Fra: Sundal, Erlend Holm[Erlend.Holm.Sundal@akt.no]
Sendt: 16.11.2022 15:33:18
Til: Sonja Lien Skjevraak[sonja.skjevraak@bygland.kommune.no]
Kopi: Bergersen, Hilde[Hilde.Bergersen@akt.no];
Tittel: SV: Uttale til planforslag: Områderegulering for Ose bygdesenter

Bussholdeplass – skisse.

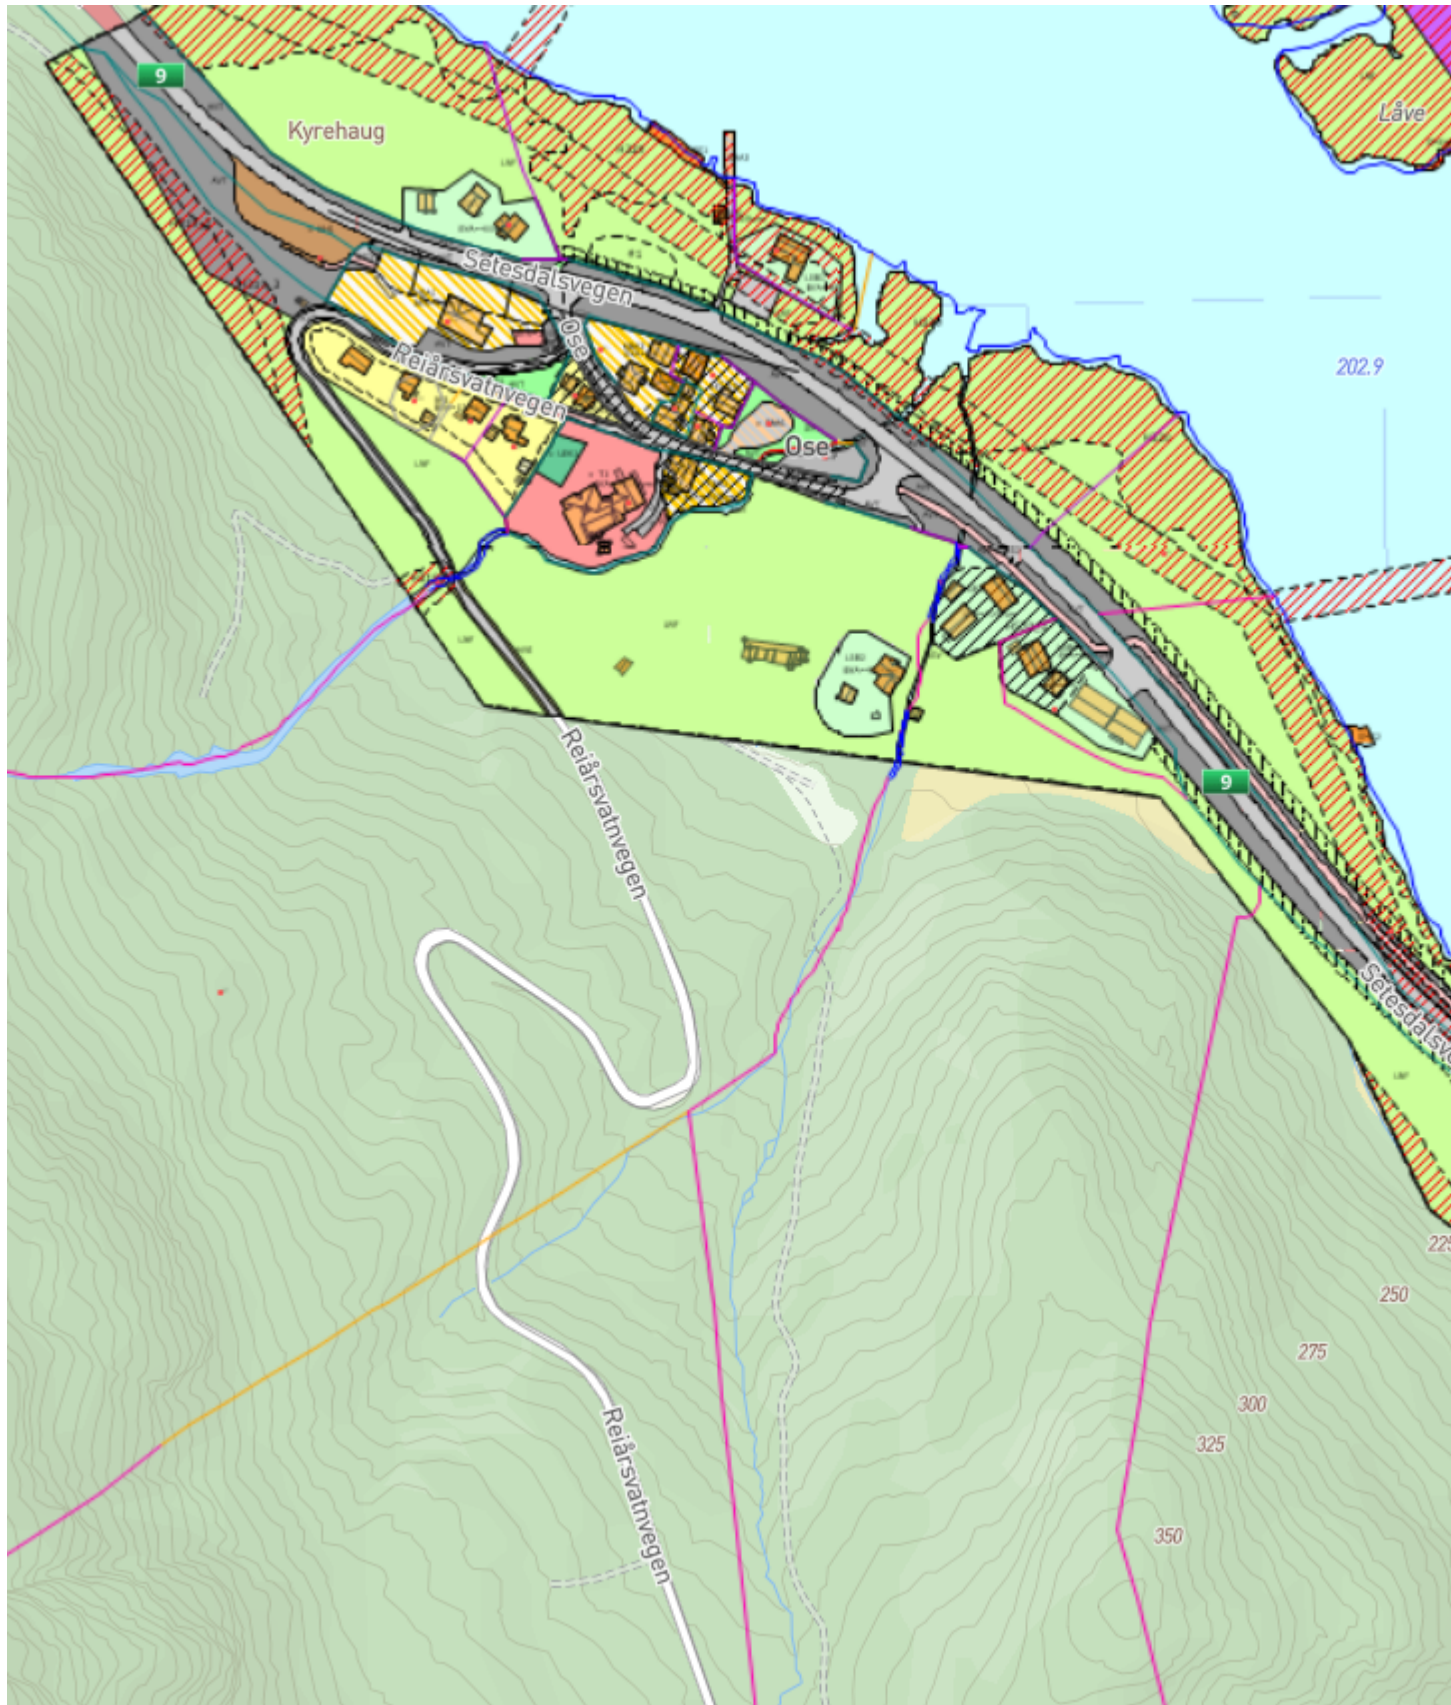
I planomtalen av områdereguleringen står det at busser retning nordover er tiltenkt å kjøre inn på sørsiden og ut på nordsiden, og motsatt andre retningen. Pga. plassmangel vil dette skape sikt/vinkelproblemer for sjåfør når han stiller seg opp for å kjøre nordover ut av holdeplassen.

I den oversendte skissen ser det derimot ut som det er lagt opp til innkjøring på nordsiden og utkjøring på sørsiden uansett hvor bussen er på vei. Dette vil i så fall ta bort vinkelproblematikken og sånn sett være en ok løsning sett bort fra fartsnivå i området.

Med trafikk kjørende i minst 80 km/t vil bussen likevel få en svært ugunstig oppgave i å klare å tilpasse seg en luke fra begge sider for å komme seg nordover. Både med tanke på å komme seg ut i trafikken igjen, men også med tanke på sikkerhet. Lang vintersesong forsterker bare problemet. Dermed er det vanskelig å forstå at dette kan gjøres fornuftig og trygt uten å skilte ned til fartsgrense 60 km/t i området.
